非モデル化破碎帯 薄片試料観察(H27-B-2 深度35.92m)

第833回審査会合 机上配布資料1に追記(水色枠)

非モデル化破碎帯 薄片試料観察 (H27-B-2 深度60.58m)

D-41破碎帯 薄片試料観察(H27-B-2 深度88.43m)

ボアホールカメラ展開画像との対比結果(H27-B-2 深度88.38~88.43m)

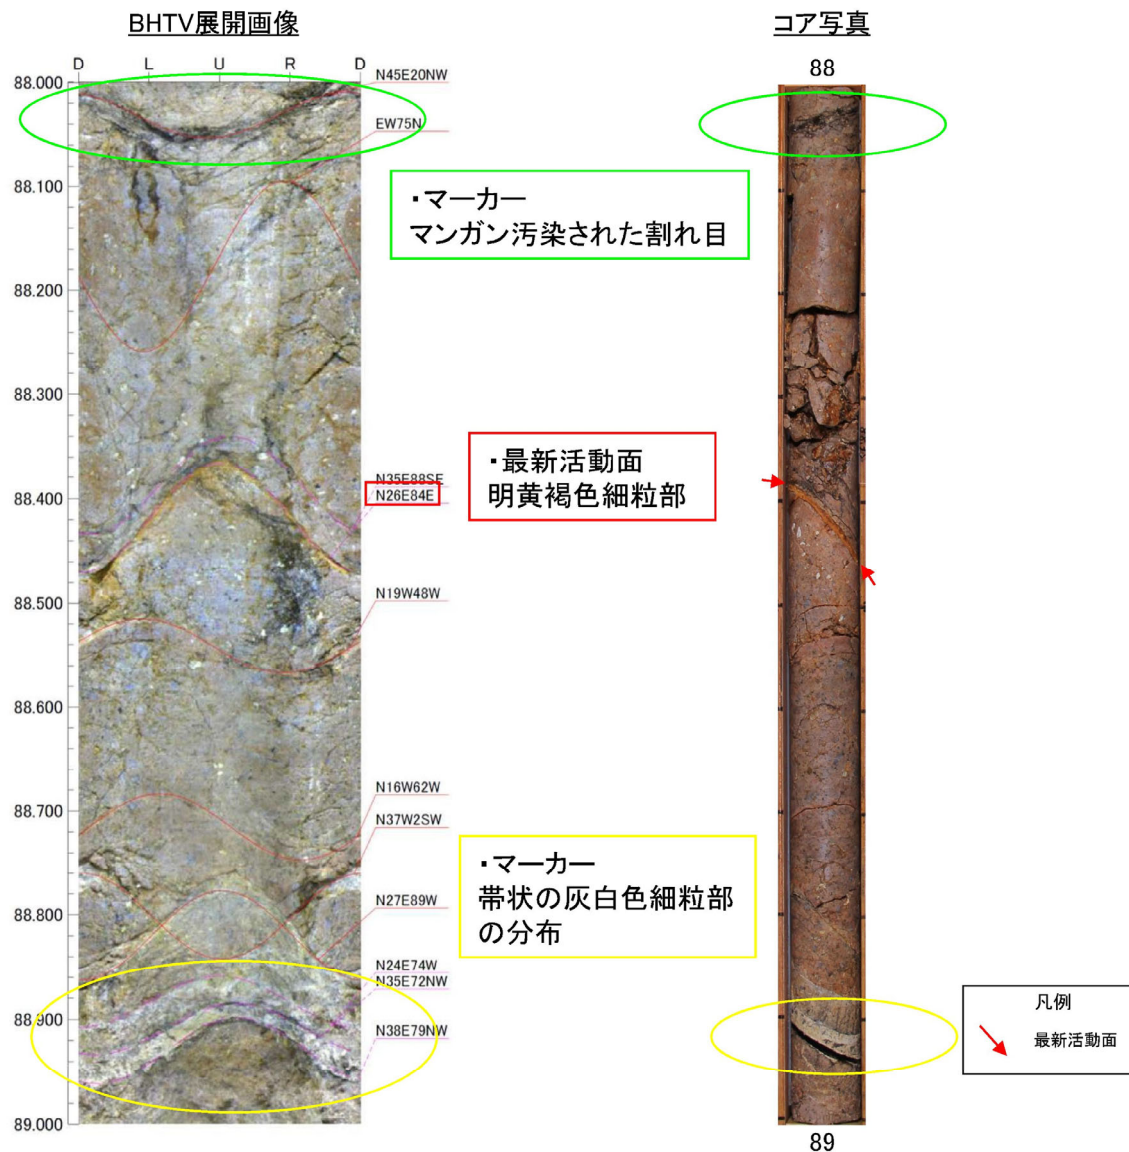
- コアにおける明黄褐色の細粒部は幅が狭く、上端・下端とも平行に分布しているため、BHTV画像では細粒部の境界が明瞭な上端側の不連続面(最新活動面:深度88.42m)をトレースしていた。
- よって、最新活動面(深度88.42m)の走向・傾斜は、従前のデータから変更はない。

- H27-B-2 深度88.38~88.43mの破碎部の最新活動面の走向・傾斜はN26° E84° Eである。
